კორექტირებული ზონები

მრავალბინიანი საცხოვრებელი სახლი ყაზბეგის 34-ში

ავტოფარეხის სართული

+9.90 ნიშნული

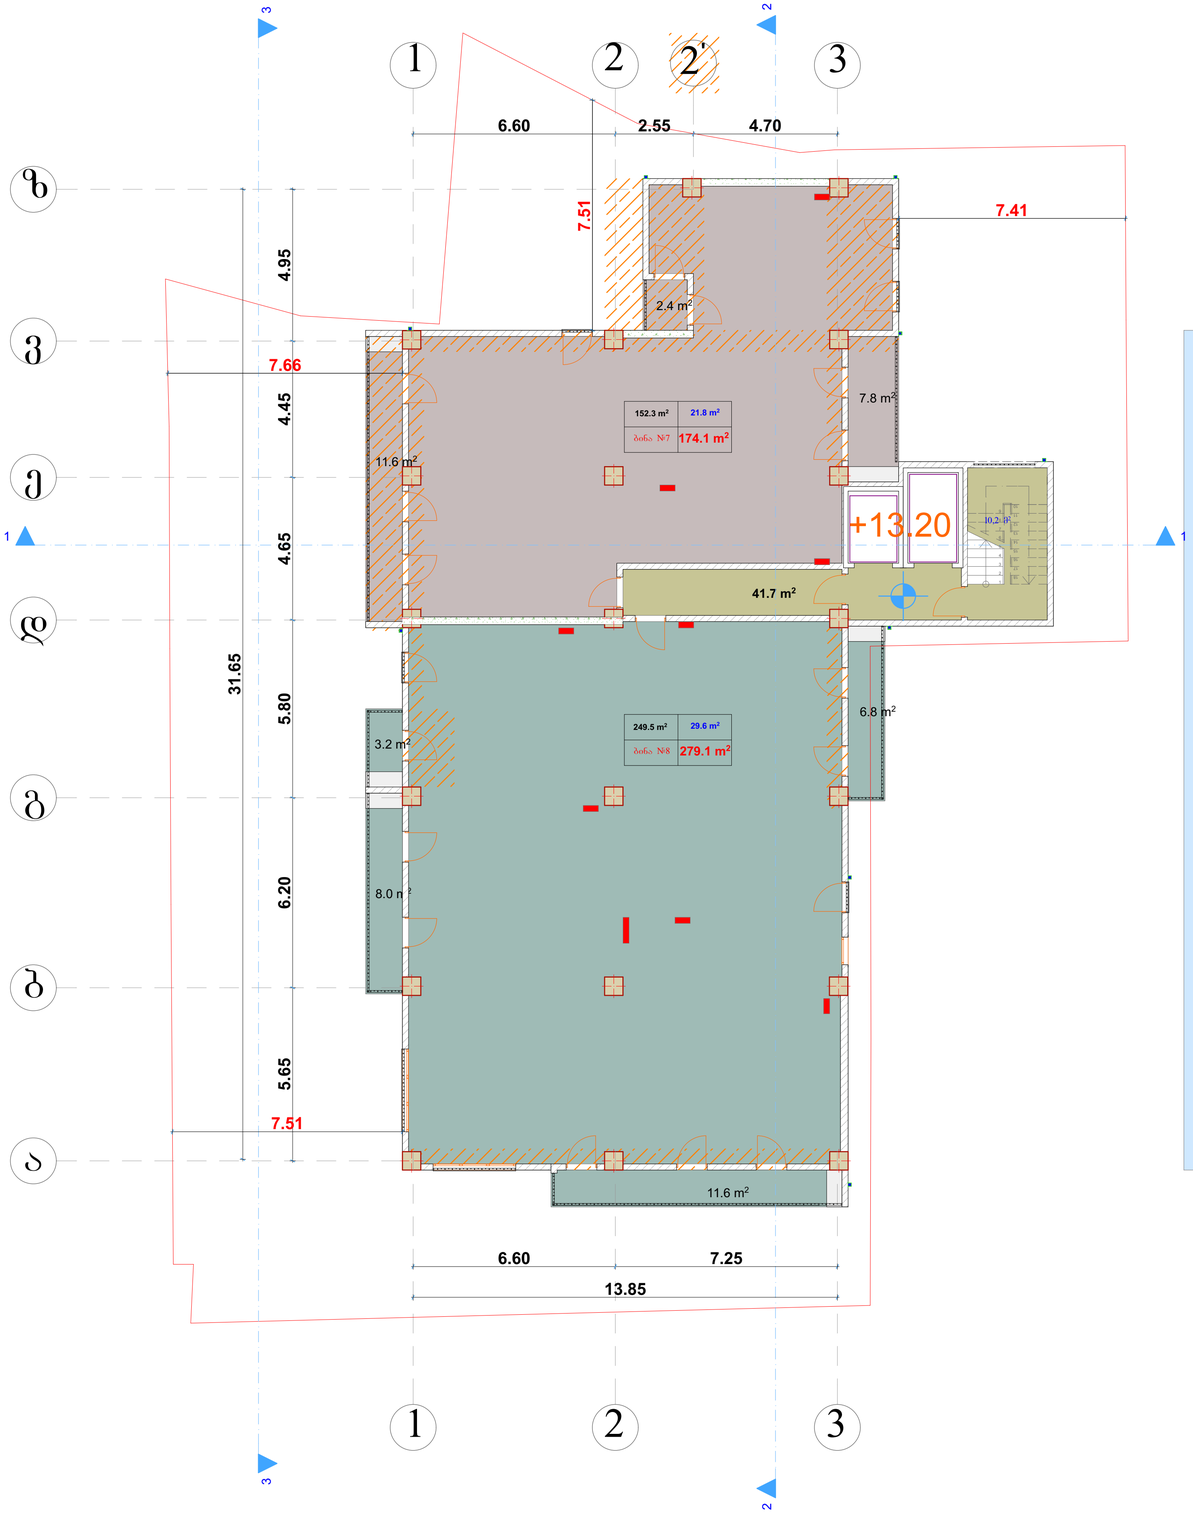
+9.90 ნიშნულზე კორექტირდა მალების შორის მანძილი. ზ-გ ღერძებში შეიცვალა აივნის ზომა და მასზე გამომავალი სარკმელი ჩაანაცვლა კარმა. გ-დ ღერძებში 2 კარის მაგივრად გაჩნდა 3 ერთფრთიანი კარი, გაერთიანდა აივნები. დ-გ ღერძებში შიდა აივანი ჩაანაცვლა ერთმა ფრანგულმა აივანმა, ხოლო მეორე გარდაიქმნა გარე აივნად. გ-ბ ღერძებში მდებარე აივანი არ შეცვლილა. ბ-ა ღერძებში მდებარე ვიტრაჟი გახდა უფრო განიერი. 1-3 ღერძებში შეიცვალა კარისა და ვიტრაჟების განლაგება.
შეიცვალა გ-დ ღერძებში მდებარე აივანზე გამომავალი დიობი. ე-ვ ღერძებში მდებარე დიობი ჩაანაცვლა ორმა ერთფრთიანმა კარმა. ე-ზ ღერძებში დავიწროვდა მალის სიგანე და შეიცვალა კარების კონფიგურაცია.

+13.20 ნიშნული

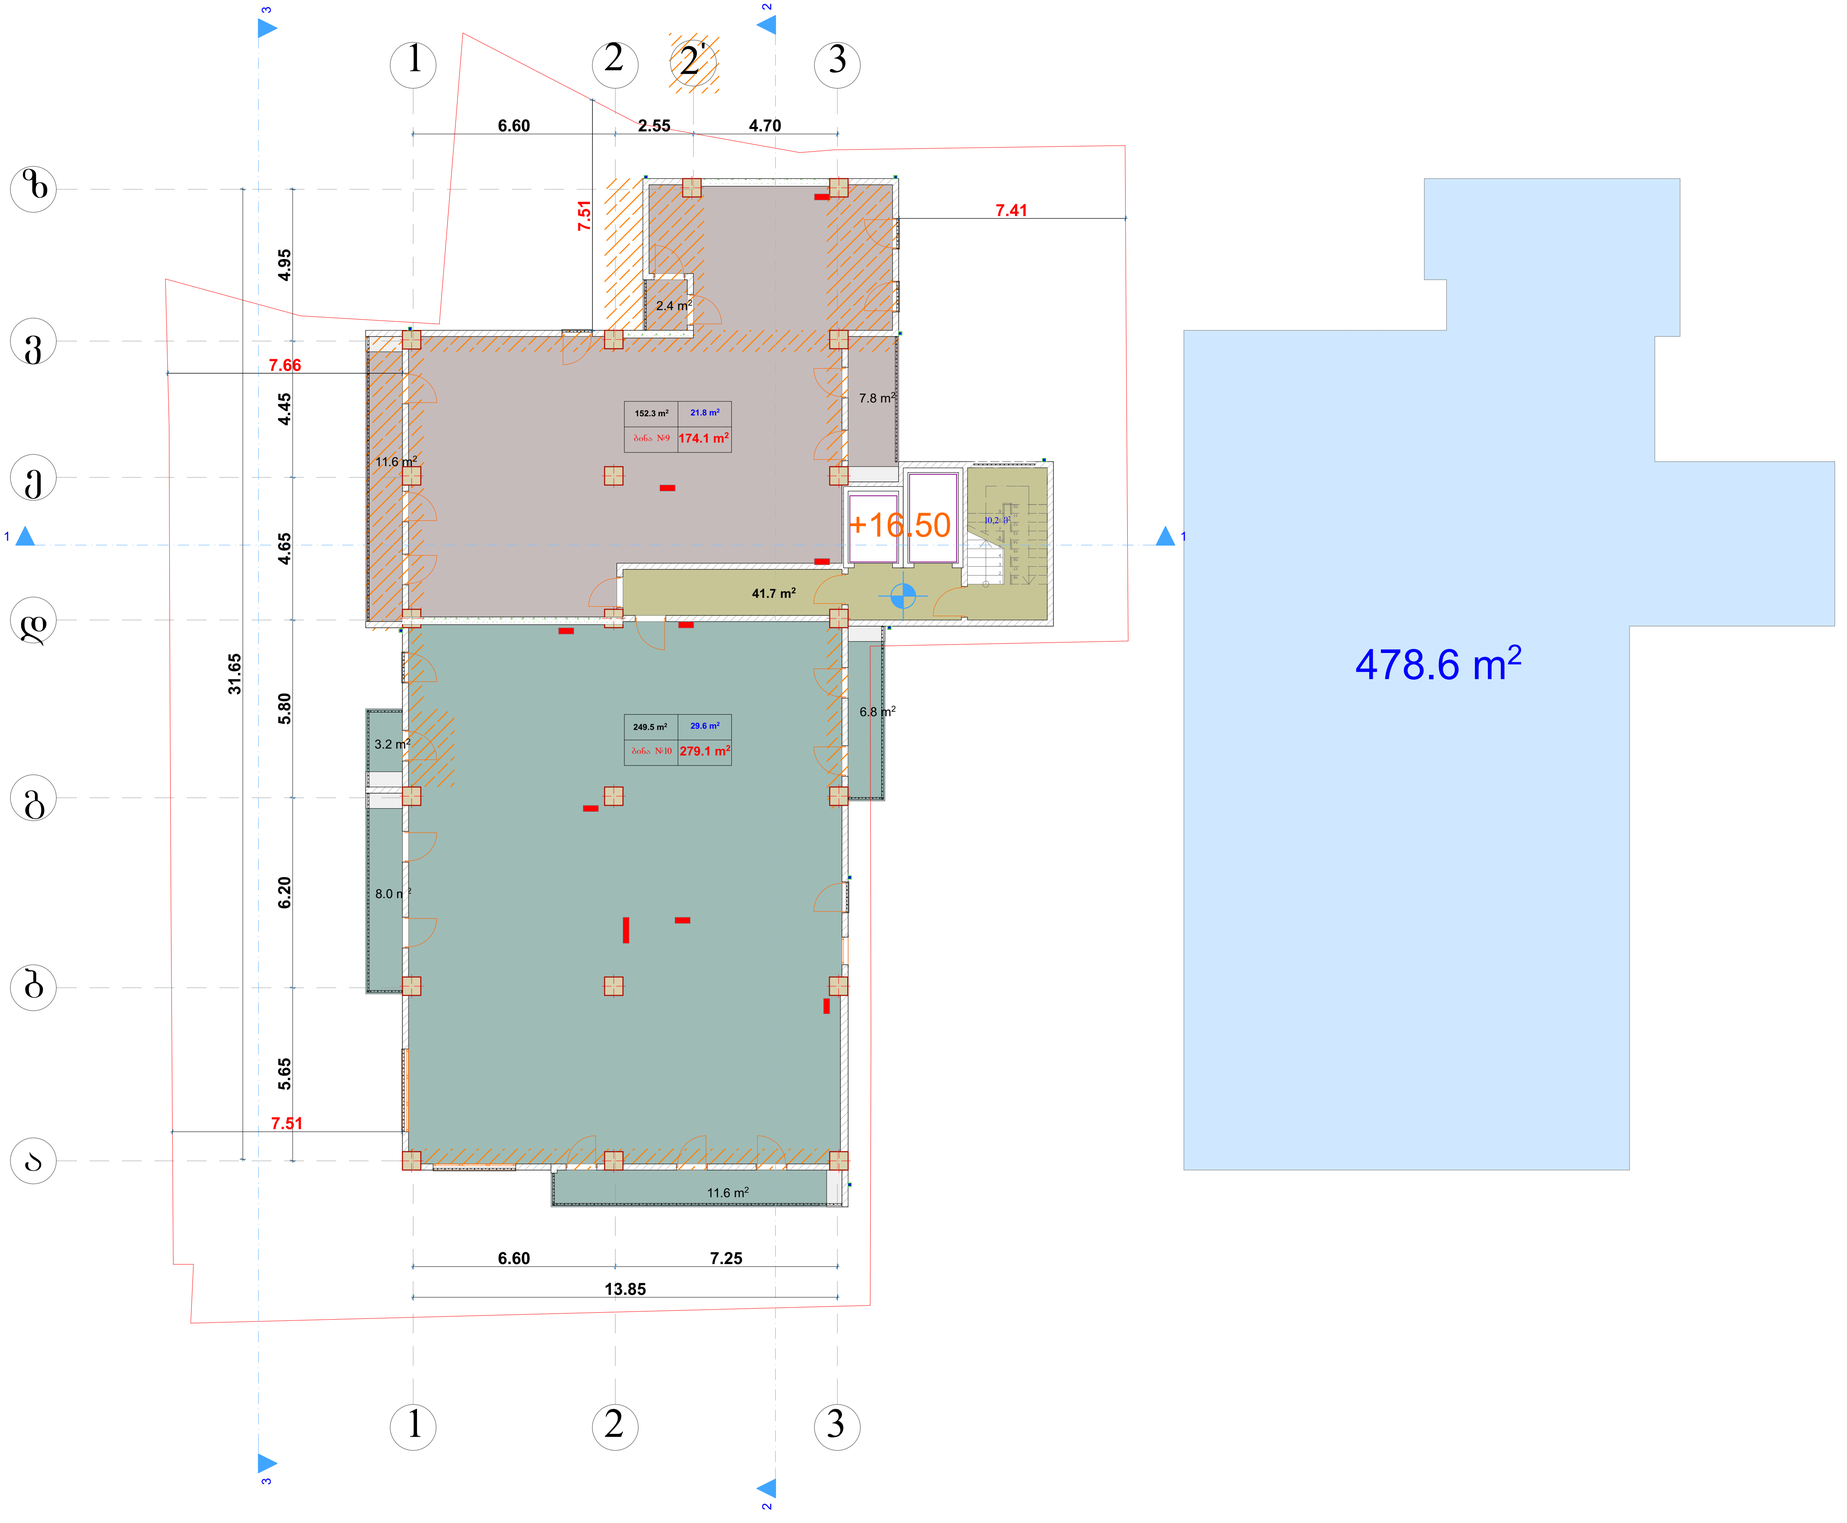
+13.20 ნიშნულზე კორექტირდა მალებს შორის მანძილი. ზ-ე ღერძებში შეიცვალა აივნის ზომა და მასზე გამომავალი სარკმელი ჩაანაცვლა კარმა. გ-დ ღერძებში 2 კარის მაგივრად გაჩნდა 3 ერთფრთიანი კარი, გაერთიანდა აივნები. დ-გ ღერძებში შიდა აივანი ჩაანაცვლა ერთმა ფრანგულმა აივანმა, ხოლო მეორე გარდაიქმნა გარე აივნად. გ-ბ ღერძებში მდებარე აივანი არ შეცვლილა. ბ-ა ღერძებში მდებარე ვიტრაჟი გახდა უფრო განიერი. 1-3 ღერძებში შეიცვალა კარისა და ვიტრაჟების განლაგება.
შეიცვალა გ-დ ღერძებში მდებარე აივანზე გამომავალი დიობი. ე-ვ ღერძებში მდებარე დიობი ჩაანაცვლა ორმა ერთფრთიანმა კარმა. ვ-ზ ღერძებში დავიწროვდა მალის სიგანე და შეიცვალა კარების კონფიგურაცია.

+16.50 ნიშნული

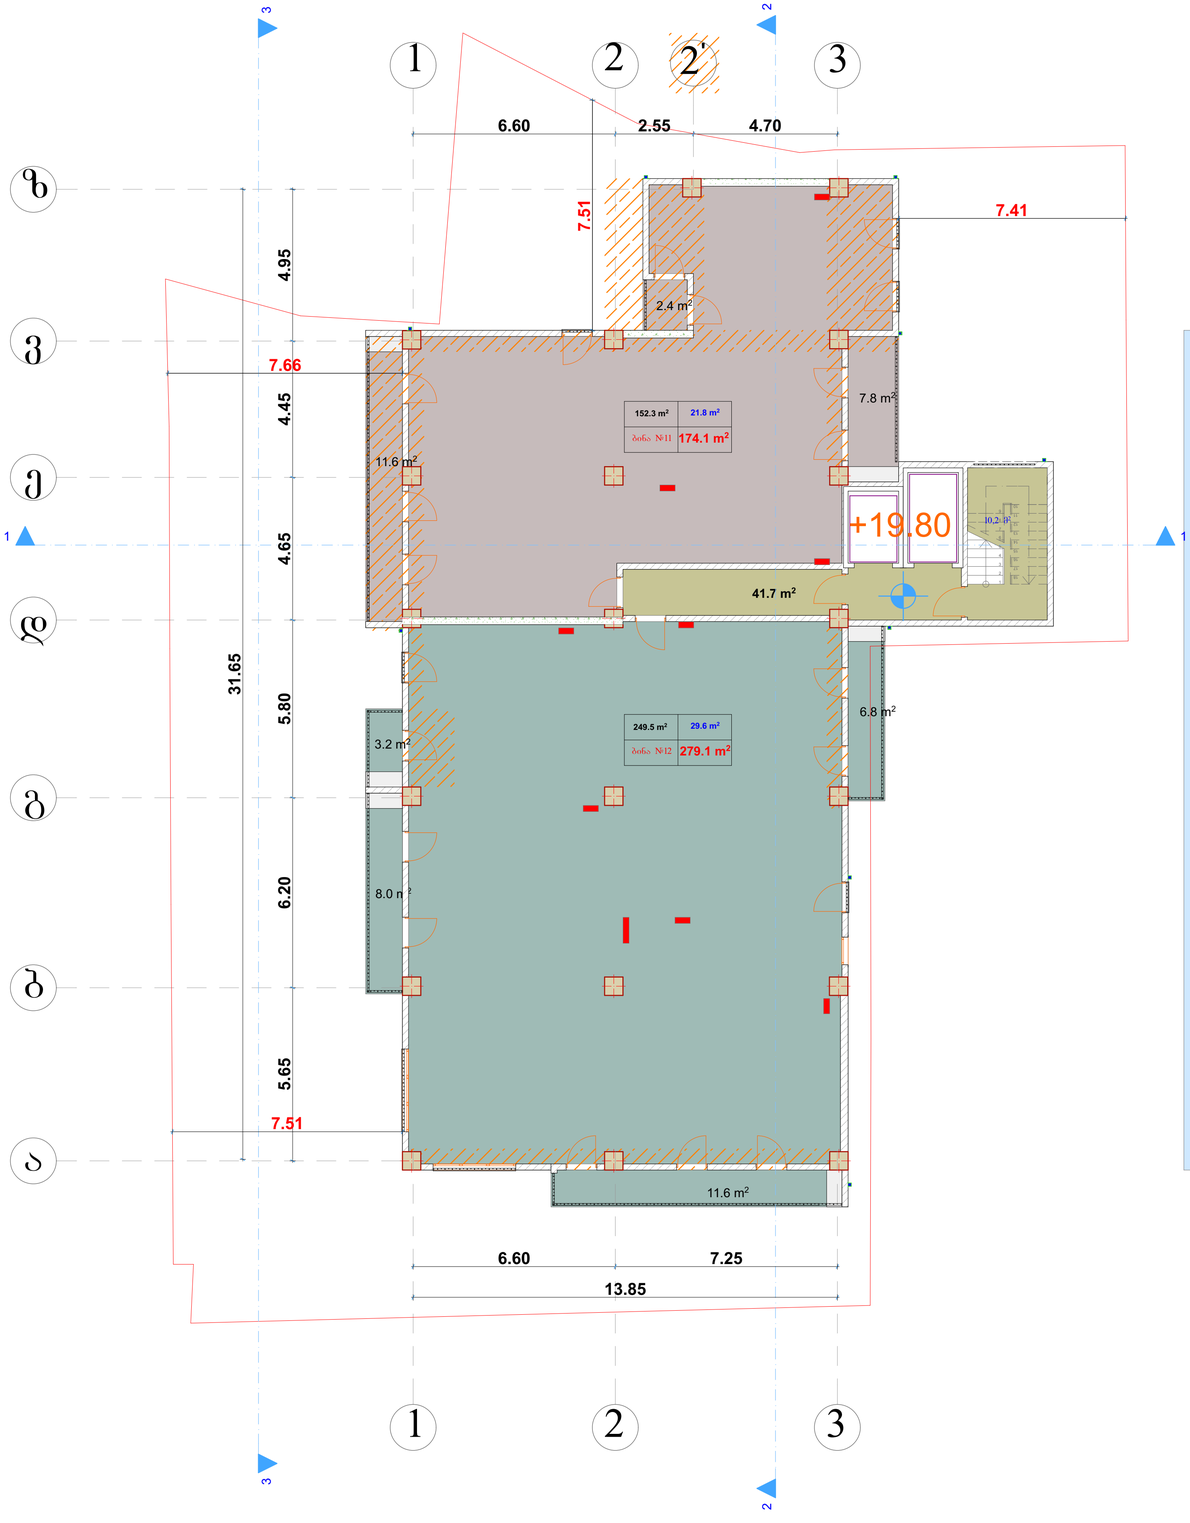
+16.50 ნიშნულზე კორექტირდა მალების შორის მანძილი. ზ-გ ღერძებში შეიცვალა აივნის ზომა და მასზე გამომავალი სარკმელი ჩაანაცვლა კარმა. ვ-დ ღერძებში 2 კარის მაგივრად გაჩნდა 3 ერთფრთიანი კარი, გაერთიანდა აივნები. დ-გ ღერძებში შიდა აივანი ჩაანაცვლა ერთმა ფრანგულმა აივანმა, ხოლო მეორე გარდაიქმნა გარე აივნად. გ-ბ ღერძებში მდებარე აივანი არ შეცვლილა. ბ-ა ღერძებში მდებარე ვიტრაჟი გახდა უფრო განიერი. 1-3 ღერძებში შეიცვალა კარისა და ვიტრაჟების განლაგება. შეიცვალა გ-დ ღერძებში მდებარე აივანზე გამომავალი დიობი. ე-ვ ღერძებში მდებარე დიობი ჩაანაცვლა ორმა ერთფრთიანმა კარმა. ვ-ზ ღერძებში დავიწროვდა მალის სიგანე და შეიცვალა კარების კონფიგურაცია.

+19.80 ნიშნული

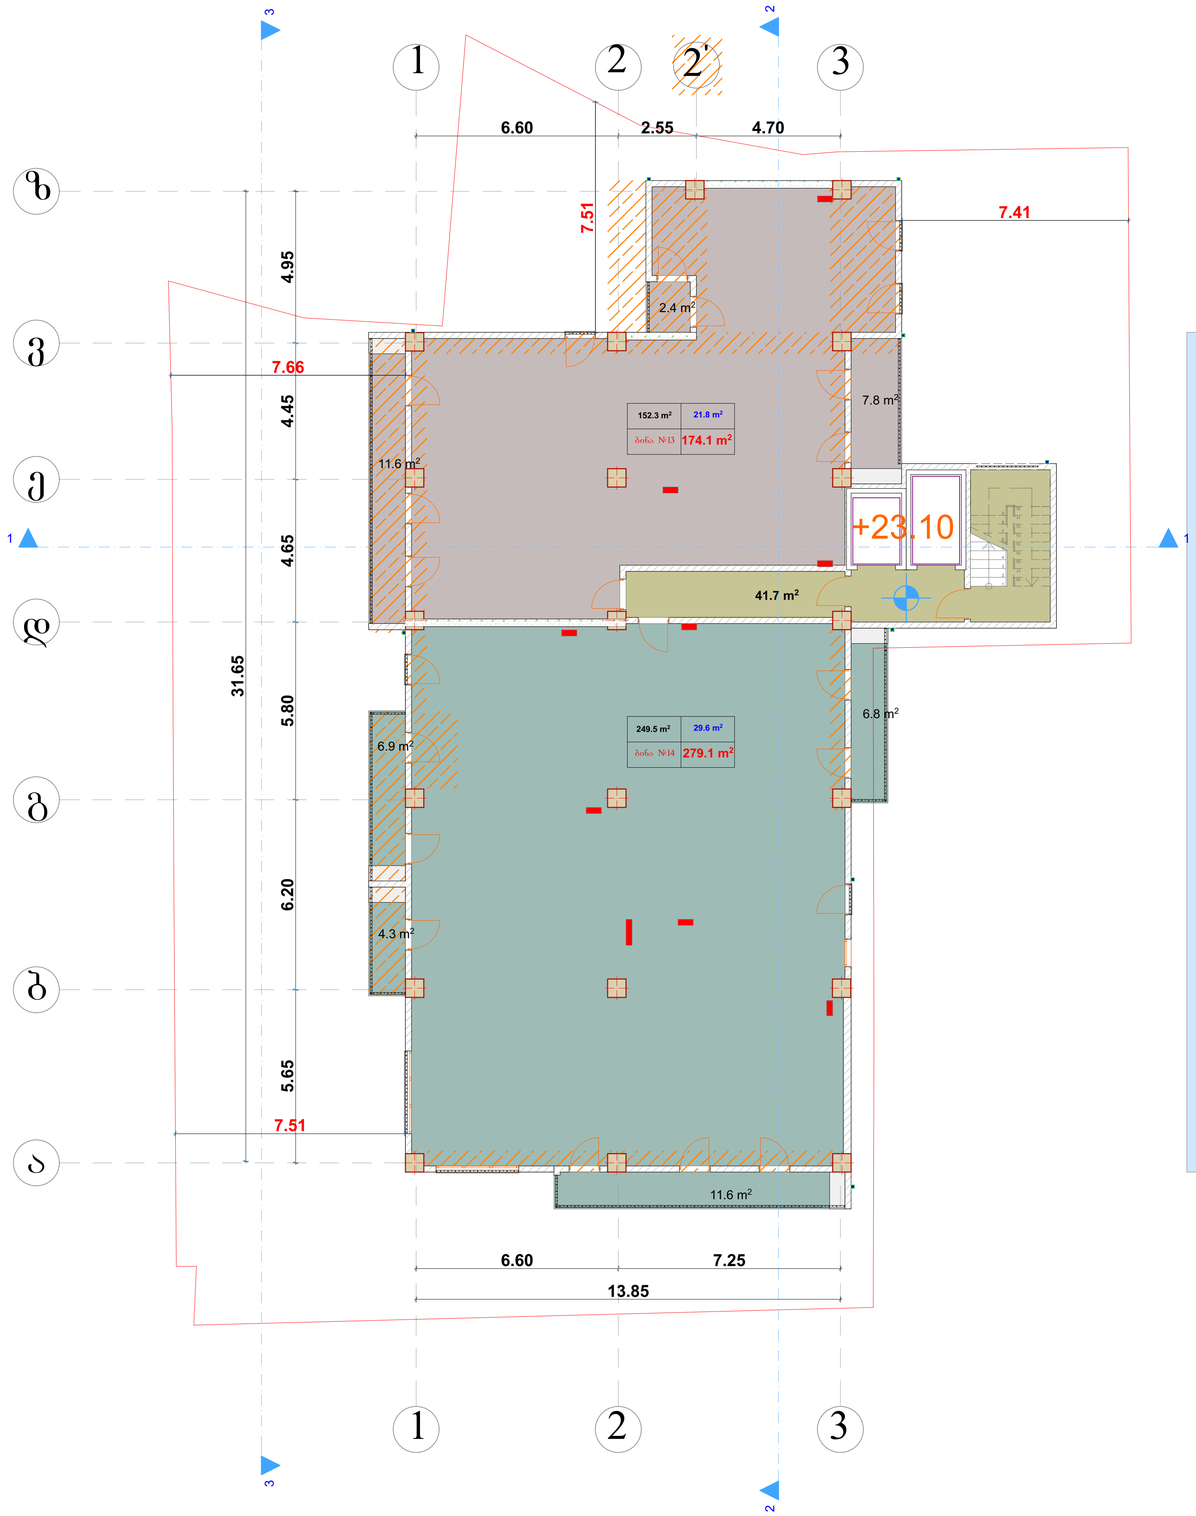
+19.80 ნიშნულზე კორექტირდა მალებს შორის მანძილი. ზ-ე ღერძებში შეიცვალა აივნის ზომა და მასზე გამომავალი სარკმელი ჩაანაცვლა კარმა. გ-დ ღერძებში 2 კარის მაგივრად გაჩნდა 3 ერთფრთიანი კარი, გაერთიანდა აივნები. დ-გ ღერძებში შიდა აივანი ჩაანაცვლა ერთმა ფრანგულმა აივანმა, ხოლო მეორე გარდაიქმნა გარე აივნად. გ-ბ ღერძებში მდებარე აივანი არ შეცვლილა. ბ-ა ღერძებში მდებარე ვიტრაჟი გახდა უფრო განიერი. 1-3 ღერძებში შეიცვალა კარისა და ვიტრაჟების განლაგება.
შეიცვალა გ-დ ღერძებში მდებარე აივანზე გამომავალი დიობი. ე-ვ ღერძებში მდებარე დიობი ჩაანაცვლა ორმა ერთფრთიანმა კარმა. ვ-ზ ღერძებში დავიწროვდა მალის სიგანე და შეიცვალა კარების კონფიგურაცია.
